HT-210-2

HTTR 設工認 第 4 回申請(R2.3.30)  
に係るコメント回答  
(耐震性(波及的影響含む))

令和 2 年 9 月 4 日

日本原子力研究開発機構 大洗研究所

図 1 炉内構造物等に対する評価の流れの概念図

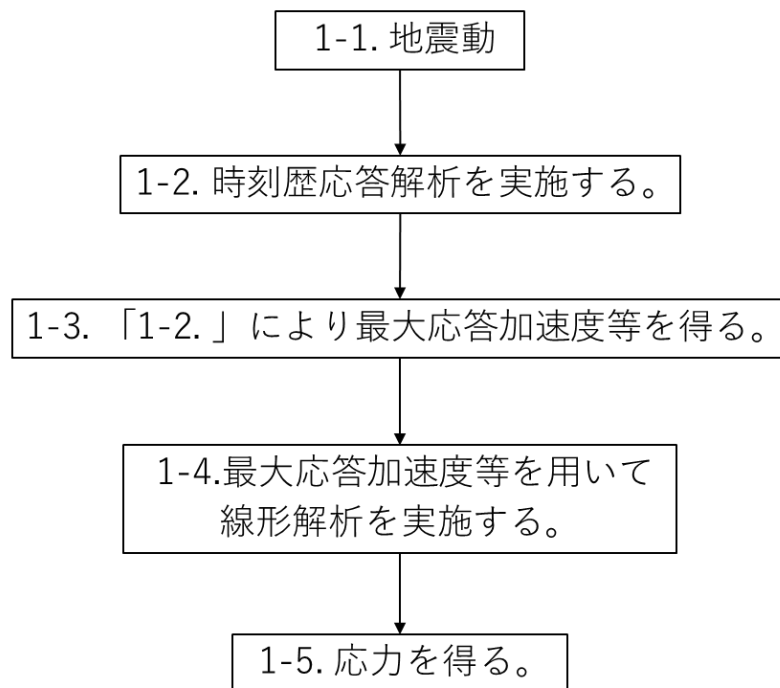
③時刻歴応答解析により地震発生応力を評価している場合は、経時的な影響や剛性のばらつき等の非線形影響も考えられるため、必ずしも地震時の応答評価結果(発生荷重、変位)が入力加速度と比例関係にあるとはいえないと考えられる。時刻歴応答解析に対しても、応答比を乗じることで地震発生応力を評価できることの妥当性を説明すること。

応答倍率法を用いて評価した設備のうち、既往の設工認で時刻歴応答解析を用いて評価した設備は、圧力容器基礎ボルト、広領域中性子束検出器、炉内構造物、制御棒、制御棒駆動装置及び後備停止系駆動装置である。これらの設備に対しては、スペクトルモーダル法では評価できない積層に積まれた炉内構造物の非線形挙動を評価するために、時刻歴応答解析を実施する。評価の流れは、まず原子炉建家モデルで得られた時刻歴変位を原子炉圧力容器モデルに入力し、つぎに原子炉圧力容器モデルで得られた時刻歴変位等を炉内構造物モデルに入力する(図 1 参照)。

既往の設工認において、原子炉圧力容器モデル及び炉内構造物モデルを用いた時刻歴応答解析で最大応答加速度等を出し、得られた最大応答加速度等を用いて線形解析により応力評価を実施した。今回申請した設工認でも、非線形影響を考慮するために時刻歴応答解析を実施し、最大応答加速度等を出した。得られた最大応答加速度等を用いて応力評価を実施するために、既往の設工認及び今回申請した設工認の最大応答加速度等によって応答比を算出している。このため、この場合に応答倍率法による評価を用いることができると考える。今回申請した設工認の時刻歴応答解析を用いた応答倍率法による評価の流れを図 2 に示す。

図1 一般的な応答比の算出

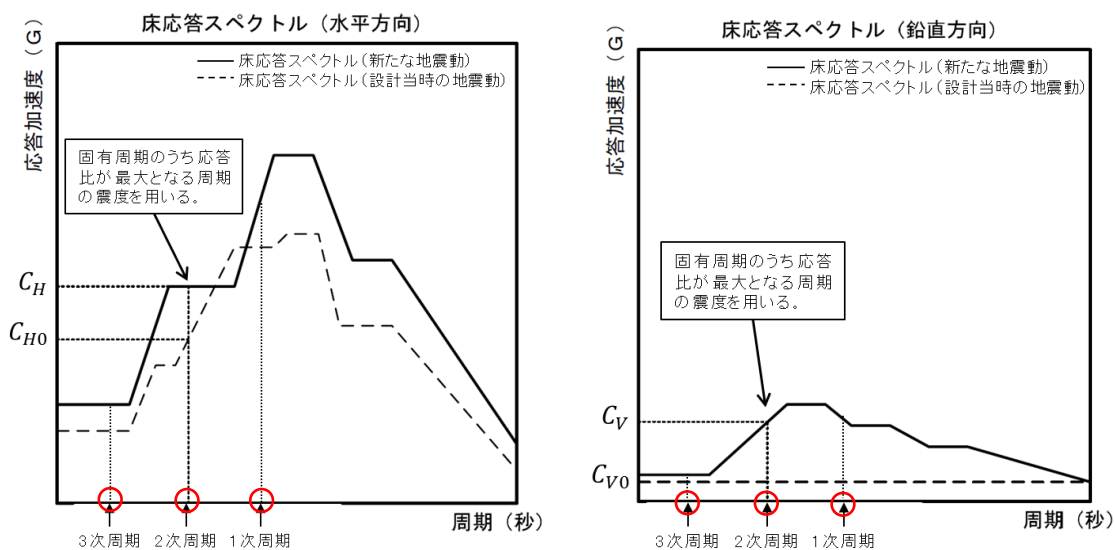
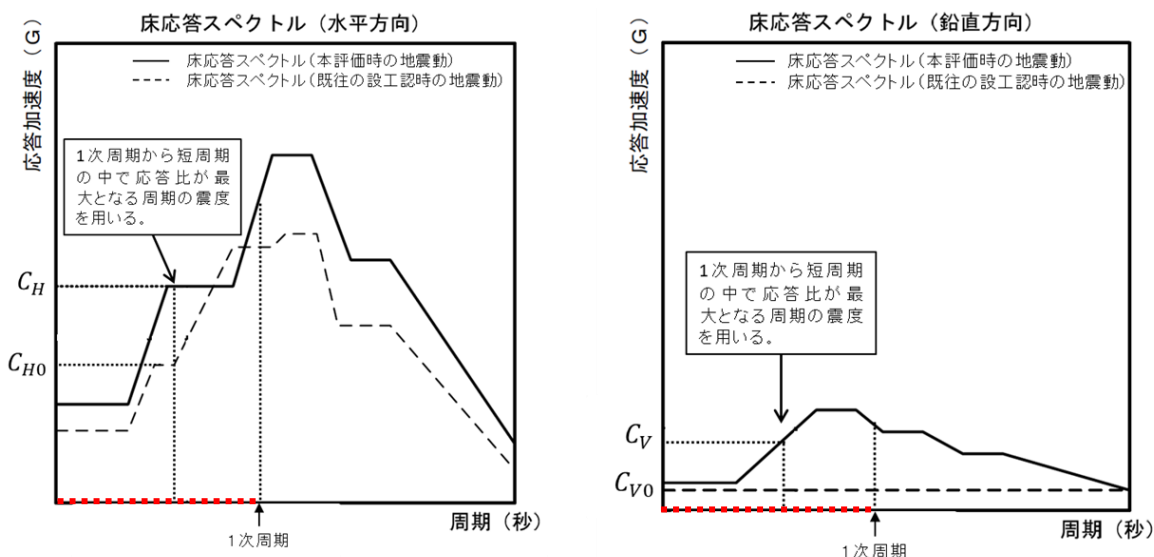
既設工認の応力値に乗ずる応答倍率をどのように評価しているのか。機器によっては応答の固有周期が異なり、床応答スペクトルの比も異なるので、これをどのように考慮しているのか。また、1次モードの固有周期に対して床応答スペクトル比をかけると推察されるが、高次モードの寄与を考慮したとしても、十分な保守性があるといえるのか説明すること。(高次モードに大きなモーダルウエイトがないことの説明が必要。)

応答比の一般的な算出方法は、評価対象設備の固有周期における水平震度、鉛直震度を、既往評価時及び再評価時の地震動から読み取り算出する。また、多質点系モデルのような複数の固有周期のモードを有し、複数の固有周期における震度を考慮する必要がある評価対象設備では、各周期のうち最大となる応答比を算出する。また、床置き機器等のような固有周期の1次モードが支配的になる評価対象設備では、固有周期の1次モードから応答比を算出する。一方、HTTRでは、一部「地震時の応力」が支配的になる機器、設備等があり、応答倍率法による解析の保守性を担保するために、全ての機器、設備等に対して評価対象設備の固有周期を用いず、1次モードから短周期の中で応答比が最大となる周期における震度を読み取り、応答比を算出する(別紙2参照)。

応答比は一般的に評価対象設備の固有周期における震度を用いて算出している(図1参照)。なお、複数の固有周期における震度を考慮する必要がある評価対象設備では、各周期のうち最大となる応答比を算出する。すなわち、3つの赤丸の周期の中から最大となる応答比を算出する。一方、HTTR では、応答倍率法による解析の保守性を担保するために、評価対象設備の固有周期を用いず、1次周期から短周期の中で応答比が最大となる周期における震度を用いて応答比を算出する。すなわち、赤の点線で示した中で最大となる応答比を算出する。

図 1 有効炉心 80%挿入時間<sup>5)</sup>

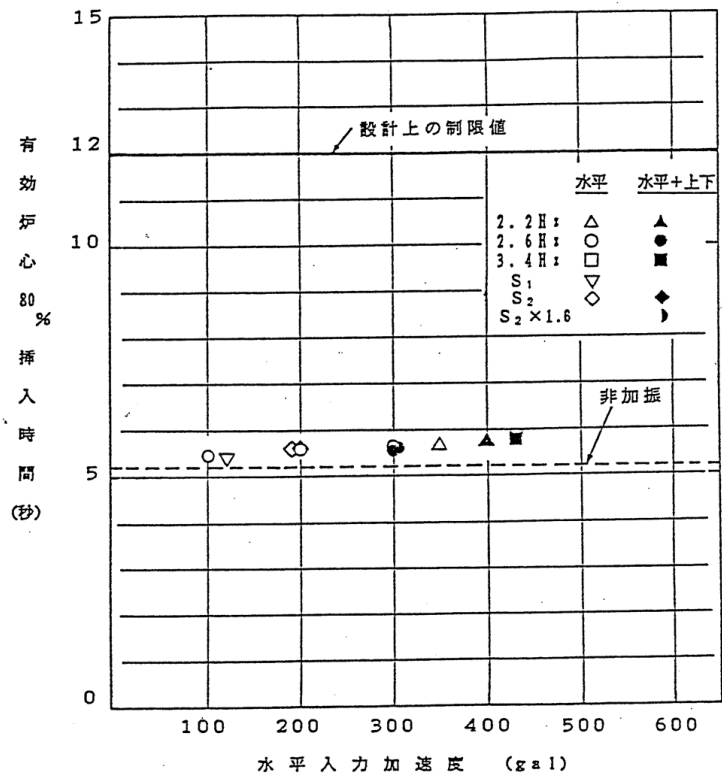
制御棒の挿入性については、計算上の応力が許容値以下であることを確認しているが、応力の比較のみで制御棒の挿入性が確保できることを、制御棒の挿入機構から説明して下さい。  
また、「基準地震動及び耐震設計方針に係る審査ガイド」にある確認項目のうち、検討されていない項目があればお教え下さい。(制御棒の挿入性のよう、①考え方と②計算値と評価値が確認できるようにまとめて下さい。)

本評価の前提条件を担保する観点から、基準地震動時における制御棒の動的挿入性を説明すること。

制御棒挿入性試験は、実施した全てのケースにおけるスクラム時の挿入時間は、設計上の制限値を満足した<sup>1)</sup>。試験により得られたスクラム時間を図 1 に示す。

制御棒挿入性試験では、最大水平加速度約 400gal で試験を実施している。1/2Sd の高温プレナムブロック部における応答波の最大水平加速度は約 200gal である。そのため、1/2Sd 時でも設計上の制限値を満足する。

これまでに実施した制御棒挿入性試験等から、スクラム時の制御棒挿入に要する時間は、制御棒案内ブロックの加速度に比例することが示されている。そこで、図 1 の結果を外挿して、S<sub>s</sub> 時の加速度(約 670gal)のもとでの制御棒挿入時間は、約 6.2 秒と推定される。

図5 原子炉水平方向ギャップ説明図

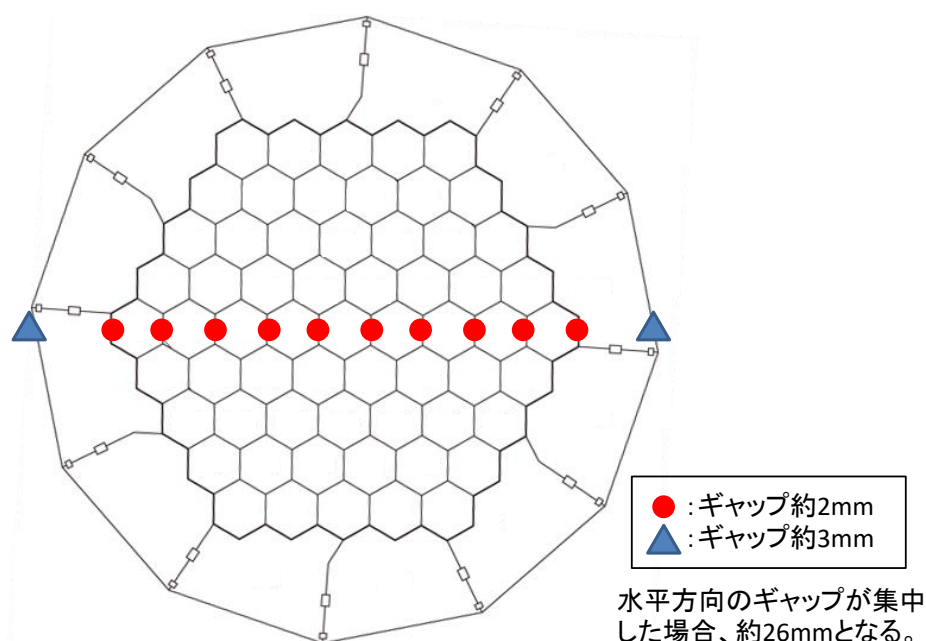
制御棒が基準地震動による地震力に対して構造健全性を有していること、連結棒の変形、損傷等により制御棒が屈曲し、複数の制御棒要素が挿入経路を閉塞することがないことを説明すること。

Ss の終了後の制御棒の静的挿入性に関して、S クラス施設は健全性を維持し B クラス施設は破損することとし、制御棒と制御棒案内ブロックが最も相互作用する幾何学的配置となるように想定した。想定した最大変位量は約 26 mm(固定反射体ブロックが最大変位した値に各カラム間ギャップの積算値を加えた変位量)であり、このときの傾斜角は約 0.046(rad)である。また、静的挿入性試験では、最大挿入傾斜角 0.0877(rad)に

ここで水平方向の変位量が最大約26mmとしている根拠は次のとおりである。燃料体、制御棒案内ブロック及び可動反射体ブロックの各ブロックの周辺(図5中●で示す)には約2mmのギャップがある。また固定反射体ブロックの外側(図5中▲で示す)には、レストレイントリングとの間に約3mmのギャップがある。炉心部には水平方向に2mmのギャップが10か所と3mmのギャップが2か所あることになるため、これらのギャップを一か所に集中させた場合、最大で約26mmの空隙が生じることとなる。

図 1 機器・配管系に対する耐震設計のフロー

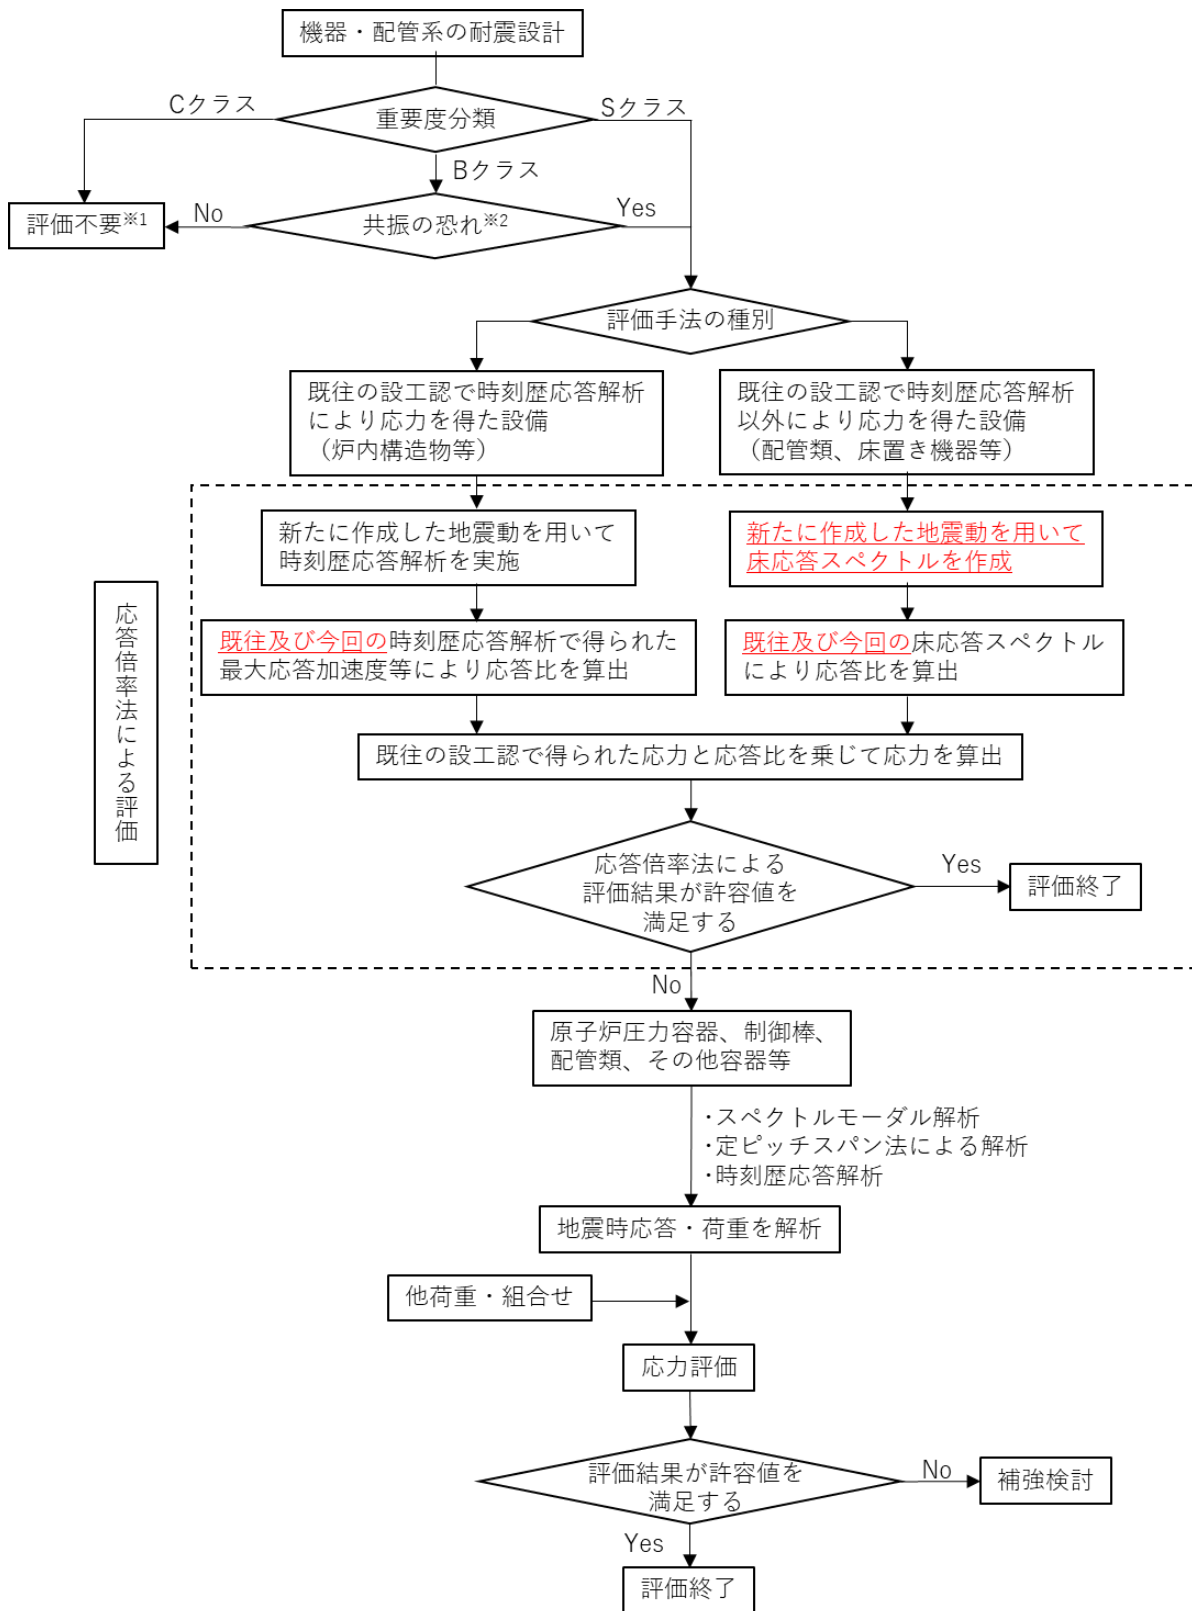
HTTRの機器・配管系の耐震設計について、JEAG4601-1987の図6.1.8-2～図6.1.8-5を参考にフロー化して、説明して下さい。

既認可にて一通りフロー化し、今回申請で応答倍率法を用いている範囲(応力解析と応力・強度評価)がわかるように纏めて下さい。

なお、原子炉建家天井クレーンのように形状等からフローを外れる設備があることは承知しておりますので、全体像を説明して下さい。

機器・配管系の耐震設計は、耐震Sクラス及び耐震Bクラスのうち共振するおそれのあるもの(1次固有振動数が20Hz未満)に対して、耐震性評価を実施する。耐震性評価は、まず、簡易かつ保守的な応答倍率法による評価を実施する。つぎに、応答倍率法による評価の結果が許容値を満足しないものに対して、JEAG4601に基づく評価を実施する。

動的地震力による耐震性評価については、第4回設工認 添付書類1-1の「2.2.2 動的地震力」で示す地震力による荷重と、組合すべき他の荷重による応力との組合せ応力が許容限界内にあることを確認する。

静的地震力による耐震性評価については、建設当時から原子炉建家、使用済燃料貯蔵建家、冷却塔、排気筒の改造及び補強はなく、これらの建物・構築物の重量の変更はないため、以下のように整理する。
